敦賀発電所2号炉
ボーリング柱状図の記事欄に係るご指摘への回答
補足説明資料3
シームについて

令和2年6月4日
日本原子力発電株式会社

柱状図における「シーム」の記載とその性状 (H19-No.4孔 深度52.24m)

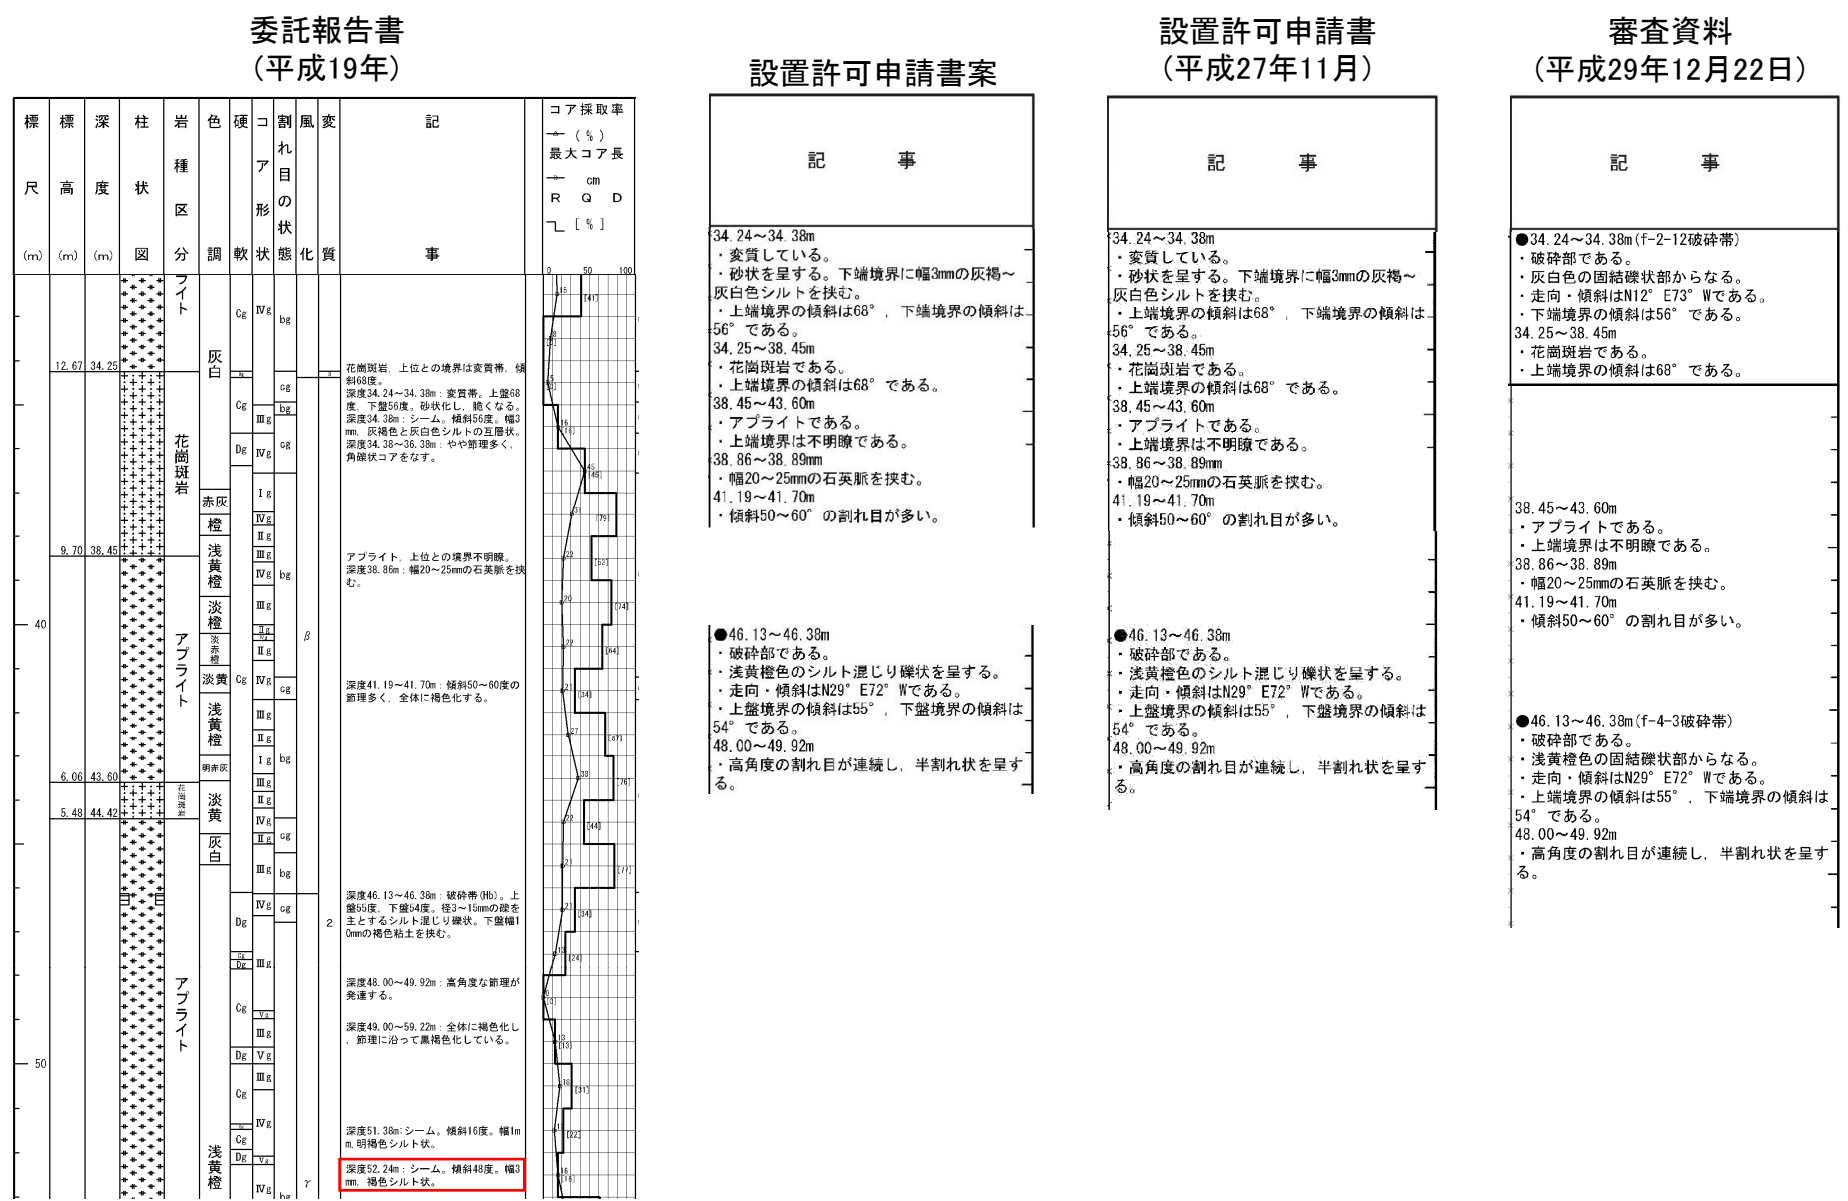
一部で礫混じりシルト状を呈するが、礫に定向配列は認められないことから、破碎部ではないと判断した。

委託報告書 (平成19年)	設置許可申請書案	設置許可申請書 (平成27年11月)	審査資料 (平成29年12月22日)
深度52.24m: シーム。傾斜48度。幅3mm。褐色シルト状。	記載なし	記載なし	記載なし

柱状図における「シーム」の記載とその性状 (H19-No.4孔 深度100.21m,100.67m)

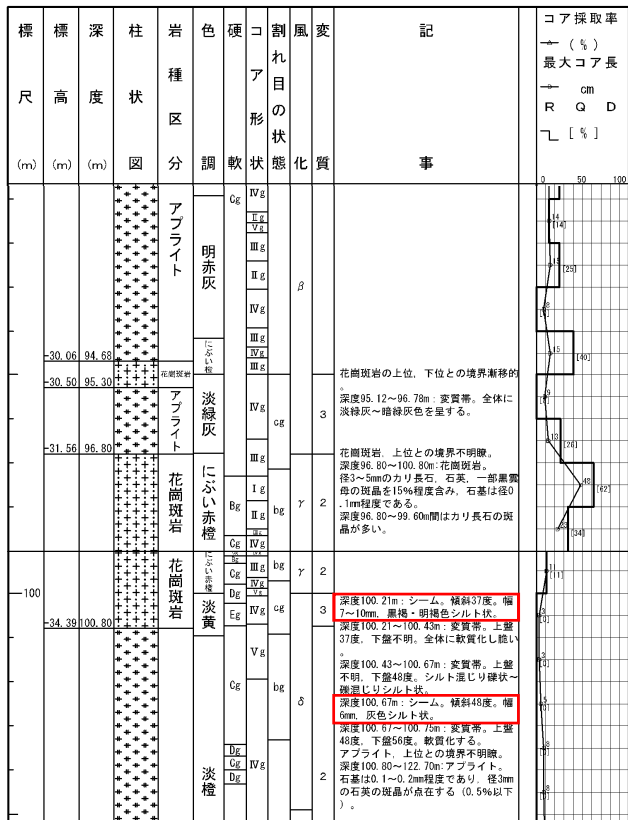
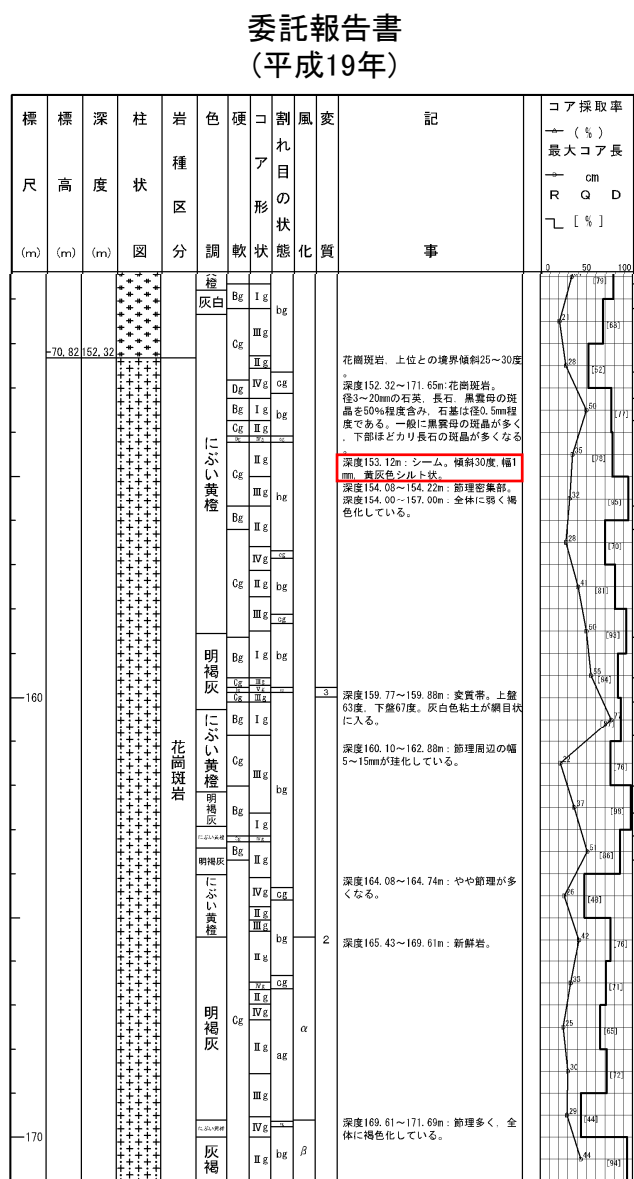
一部で礫混じりシルト状を呈するが、礫に定向配列は認められないことから、破碎部ではないと判断した。

シルト状を呈するが、岩片によりその分布が途切れ連続性に乏しいことから、破碎部ではないと判断した。

委託報告書 (平成19年)	設置許可申請書案	設置許可申請書 (平成27年11月)	審査資料 (平成29年12月22日)
深度100.21m: シーム。傾斜37度。幅7~10mm。黒褐・明褐色シルト状。 深度100.21~100.43m: 変質帯。上盤37度。下盤不明。全体に軟質化し脆い。 深度100.43~100.67m: 変質帯。上盤不明。下盤48度。シルト混じり礫状~礫混じりシルト状。 深度100.67m: シーム。傾斜48度。幅6mm。灰色シルト状。 深度100.67~100.75m: 変質帯。上盤48度。下盤56度。軟質化する。アプライト。上位との境界不明瞭。 深度100.80~122.70m: アプライト。 石高は0.1~0.3mm程度であり、径3mmの石英の珪晶が点在する(0.5%以下)。	100.21~100.75m ・変質している。 ・浅黄色を呈し、軟質化している。 ・上端境界に幅7~10mmの黒褐・明褐色シルトを挟む。100.67mに傾斜48°、幅6mmの灰色シルトを挟む。 ・上端境界の傾斜は37°、下端境界の傾斜は56°である。	100.21~100.75m ・変質している。 ・浅黄色を呈し、軟質化している。 ・上端境界に幅7~10mmの黒褐・明褐色シルトを挟む。100.67mに傾斜48°、幅6mmの灰色シルトを挟む。 ・上端境界の傾斜は37°、下端境界の傾斜は56°である。	100.21~100.75m ・変質している。 ・浅黄色を呈し、軟質化している。 ・上端境界に幅7~10mmの黒褐・明褐色シルトを挟む。

柱状図における「シーム」の記載とその性状 (H19-No.4孔 深度153.12m)

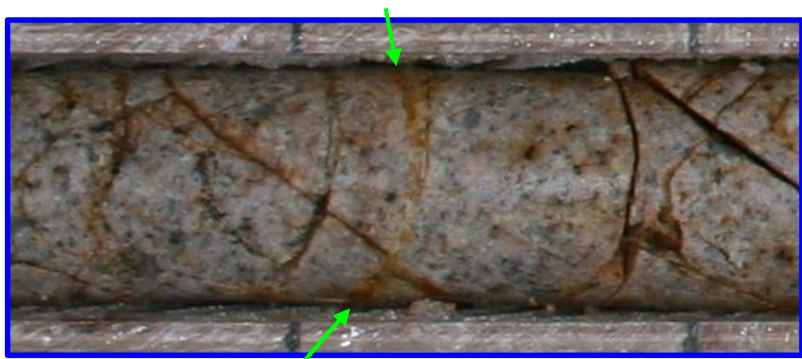
・シルト状を呈するが、その分布は殲滅し連続性に乏しい。また、周囲の岩盤に劣化が認められないことから、破碎部ではないと判断した。

委託報告書 (平成19年)	設置許可申請書案	設置許可申請書 (平成27年11月)	審査資料 (平成29年12月22日)
深度153.12m: シーム。傾斜30度、幅1mm、黄灰色シルト状。	記載なし	記載なし	記載なし

柱状図における「シーム」の記載とその性状 (H19-No.4孔 深度228.30m)

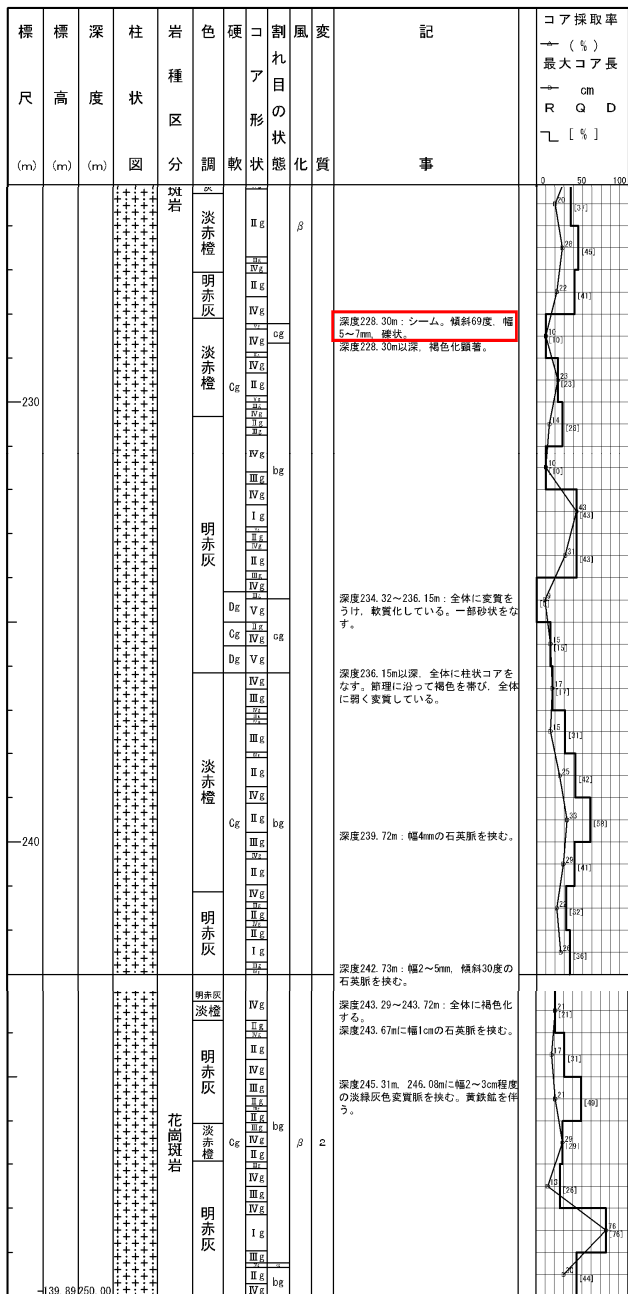
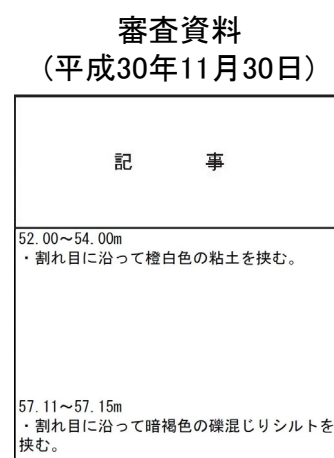
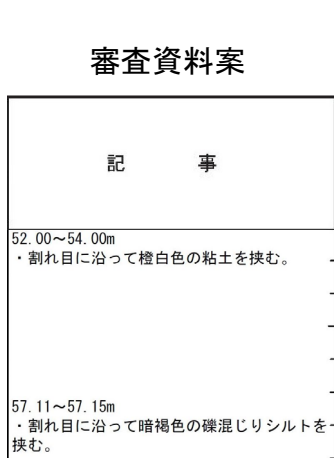
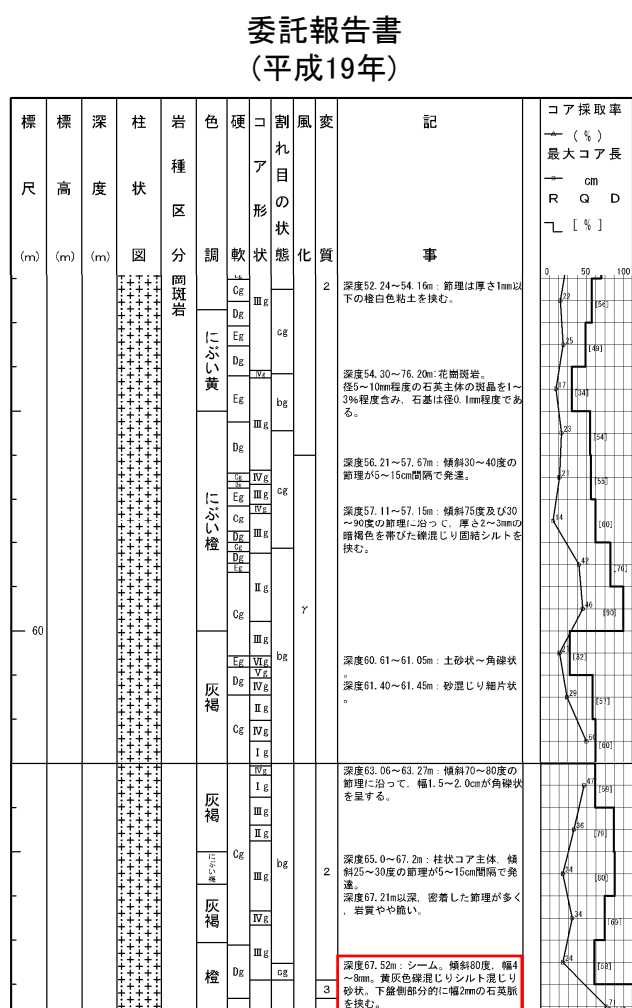
- ・礫状を呈するが礫に定向配列は認められず、周囲の岩盤に劣化が認められないことから、破碎部ではないと判断した。
- ・上盤側の岩盤は機械割れにより乱れている。

委託報告書 (平成19年)	設置許可申請書案	設置許可申請書 (平成27年11月)	審査資料 (平成29年12月22日)
深度228.30m: シーム。傾斜69度、幅5~7mm、礫状。	記載なし	記載なし	記載なし

柱状図における「シーム」の記載とその性状 (H19-No.5孔 深度67.52m)

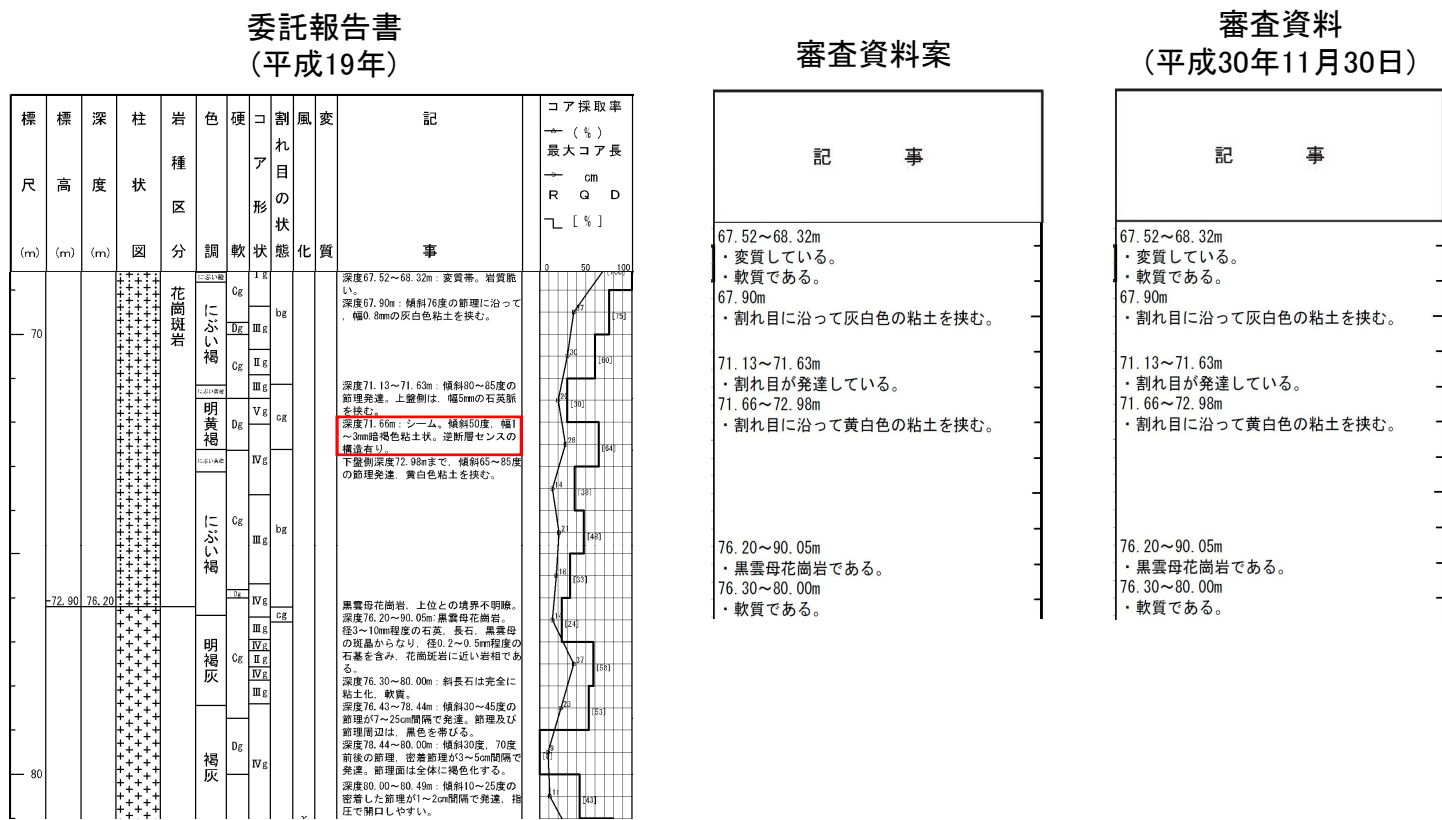
・礫混じりシルト混じり砂状を呈するが、その分布は殲滅し連続性に乏しく、周囲の岩盤に劣化が認められないことから破碎部ではないと判断した。

委託報告書 (平成19年)	審査資料案	審査資料 (平成30年11月30日)
深度67.52m: シーム。傾斜80度、幅4~8mm。黄灰色礫混じりシルト混じり砂状。下盤側部分的に幅2mmの石英脈を挟む。	記載なし	記載なし

柱状図における「シーム」の記載とその性状(H19-No.5孔 深度71.66m)

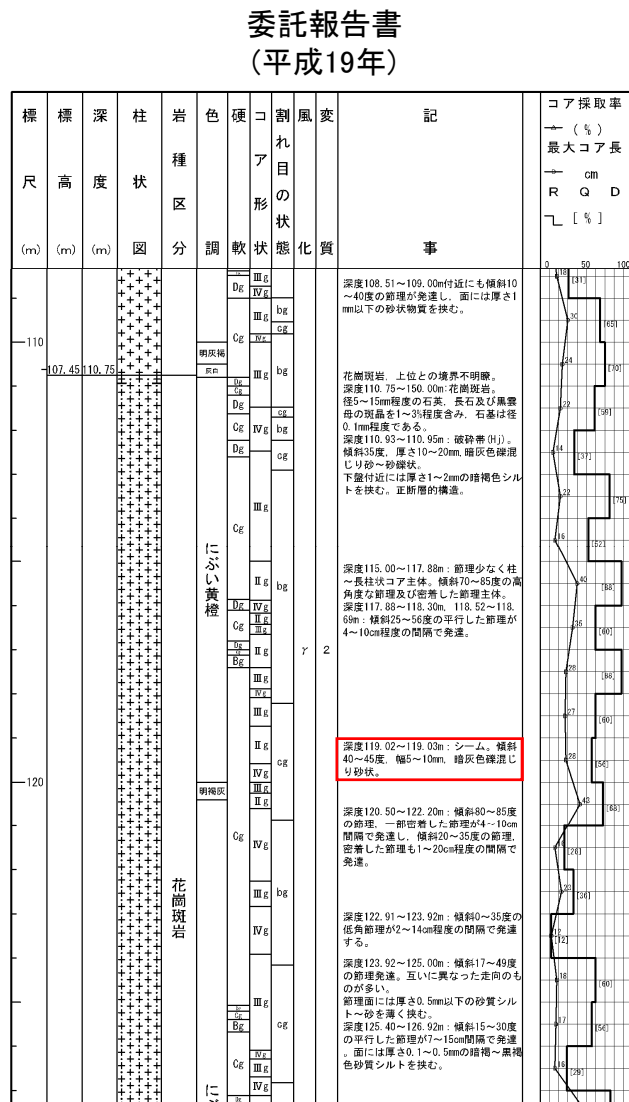
・粘土状を呈するが、その分布は湾曲し直線性に乏しいことから、破碎部ではないと判断した。

委託報告書 (平成19年)	審査資料案	審査資料 (平成30年11月30日)
深度71.66m:シーム。傾斜50度。幅1~3mm暗褐色粘土状。逆断層センスの構造有り。	記載なし	記載なし

柱状図における「シーム」の記載とその性状 (H19-No.5孔 深度119.02~119.03m)

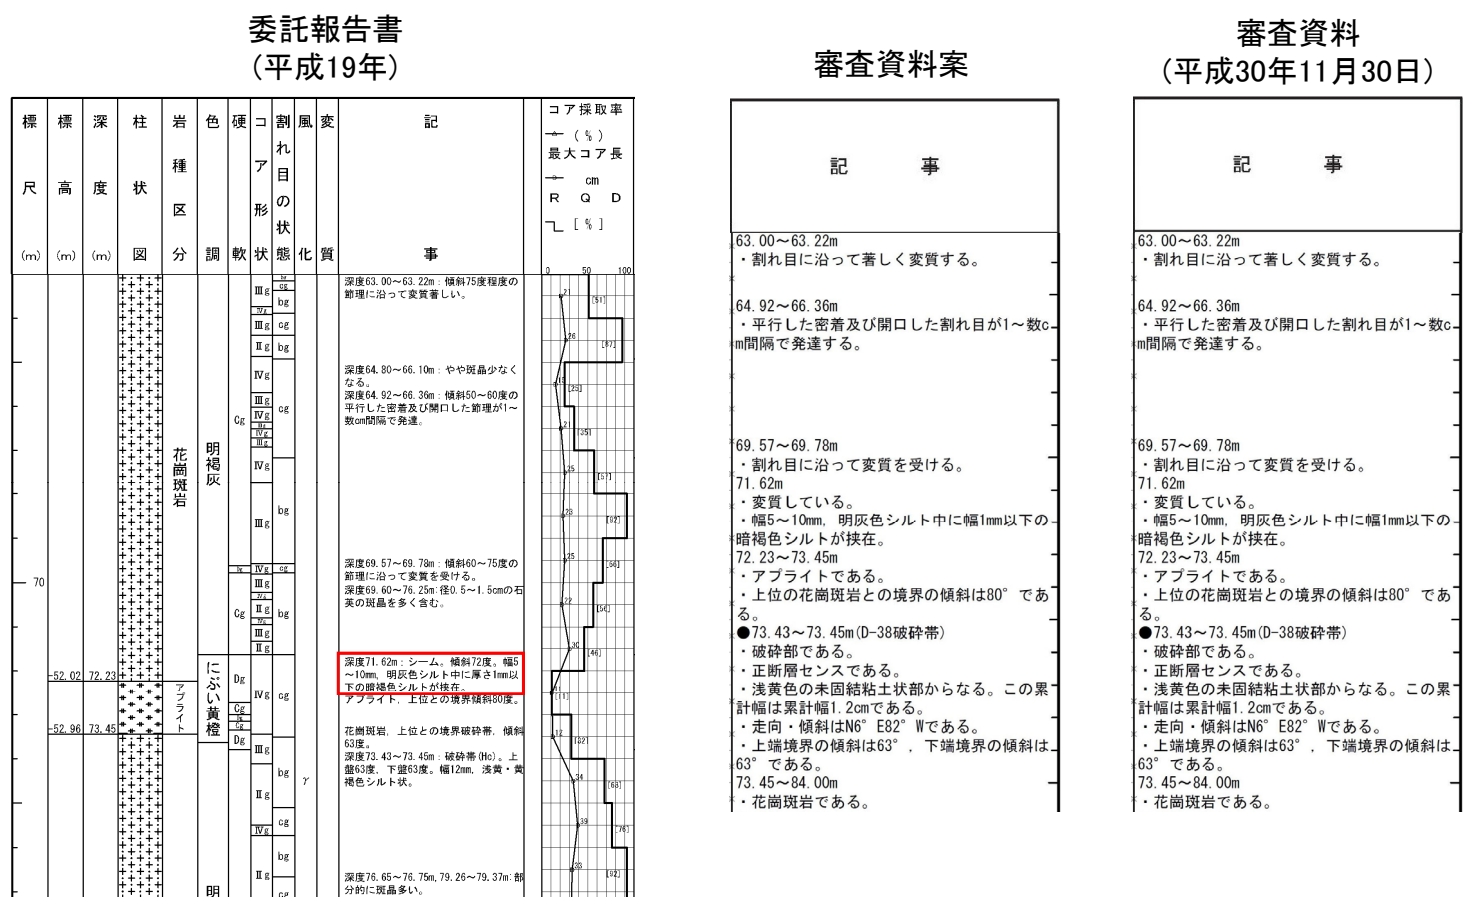
・礫混じり砂状を呈するが礫に定向配列は認められず、周囲の岩盤に劣化が認められないことから、破碎部ではないと判断した。

委託報告書 (平成19年)	審査資料案	審査資料 (平成30年11月30日)
深度119.02~119.03m:シーム。傾斜40~45度、幅5~10mm、暗灰色礫混じり砂状。	記載なし	記載なし

柱状図における「シーム」の記載とその性状 (H19-No.6孔 深度71.62m)

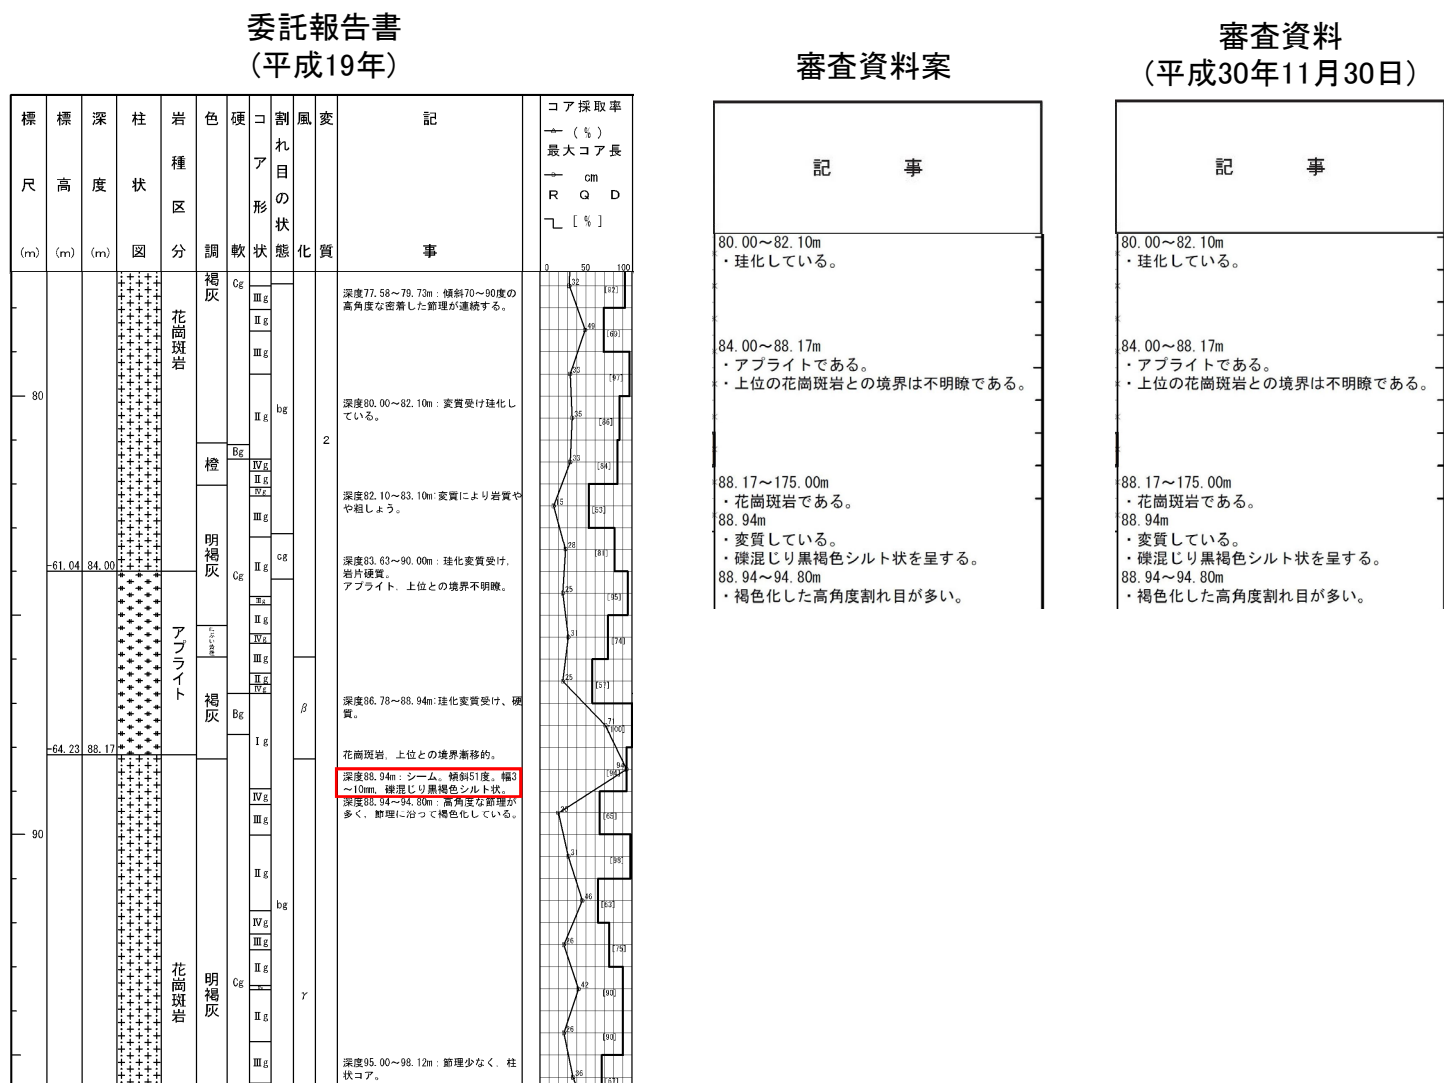
・シルト状を呈するがその分布は殲滅し連続性に乏しいことから、破碎部ではないと判断した。

委託報告書 (平成19年)	審査資料案	審査資料 (平成30年11月30日)
深度71.62m: シーム。傾斜72度。幅5~10mm。明灰色シルト中に厚さ1mm以下の暗褐色シルトが挟在。	71.62m ・変質している。 ・幅5~10mm。明灰色シルト中に幅1mm以下の暗褐色シルトが挟在。	71.62m ・変質している。 ・幅5~10mm。明灰色シルト中に幅1mm以下の暗褐色シルトが挟在。

柱状図における「シーム」の記載とその性状(H19-No.6孔 深度88.94m)

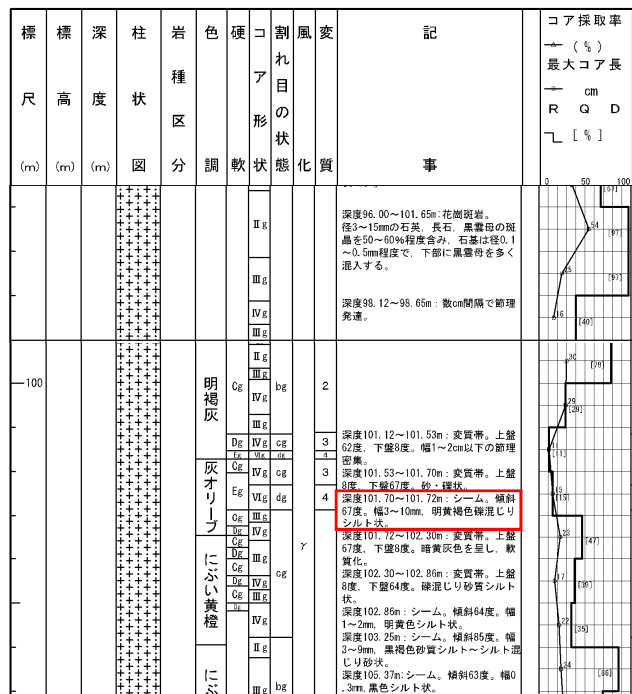
・周囲の岩盤に劣化が認められないことから、破碎部ではないと判断した。

委託報告書 (平成19年)	審査資料案	審査資料 (平成30年11月30日)
深度88.94m: シーム。傾斜51度。幅3~10mm。礫混じり黒褐色シルト状。	88.94m ・変質している。 ・礫混じり黒褐色シルト状を呈する。	88.94m ・変質している。 ・礫混じり黒褐色シルト状を呈する。
